【改善箇所説明図③】

基準不適合状態にあると認める構造、装置又は性能の状況及び原因

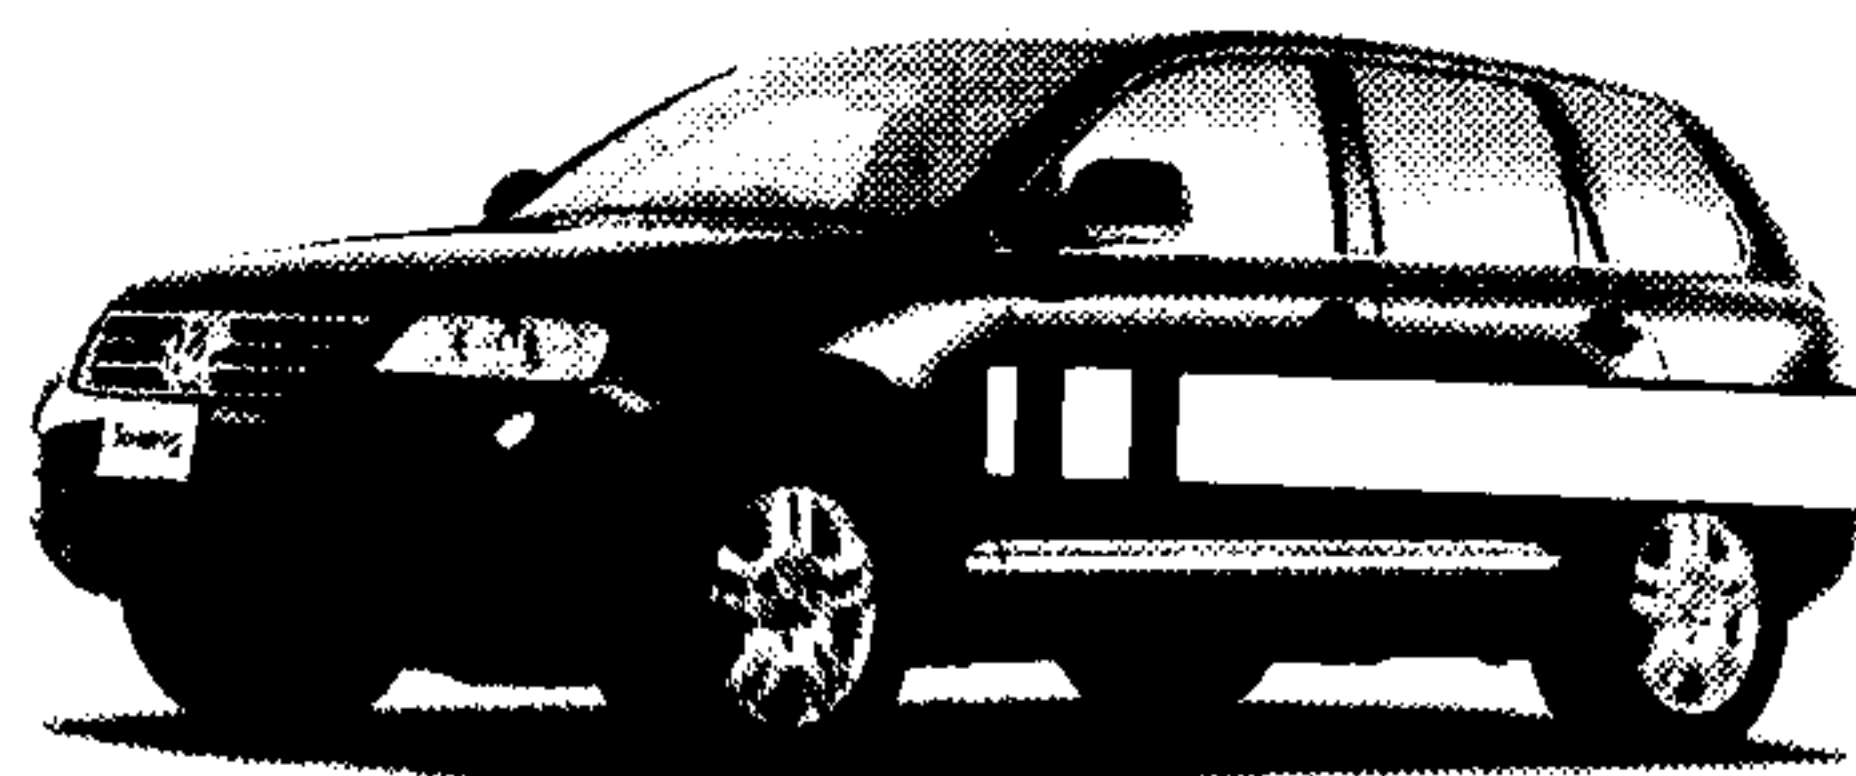
補助電動冷却水ポンプの冷却水ホースとアルミ製冷却水パイプの間隔が狭いため干渉しているものがある。そのため、原動機の振動により冷却水ホースが摩耗し破損して冷却水が漏れ、最悪の場合、原動機がオーバーヒートするおそれがある。

全車両、冷却水ホースとアルミ製冷却水パイプの間隔を点検し、間隔が不適切なものは補助電動冷却水ポンプのホルダーの加工をおこない、冷却水パイプと冷却水ホースの間隔を確保する。
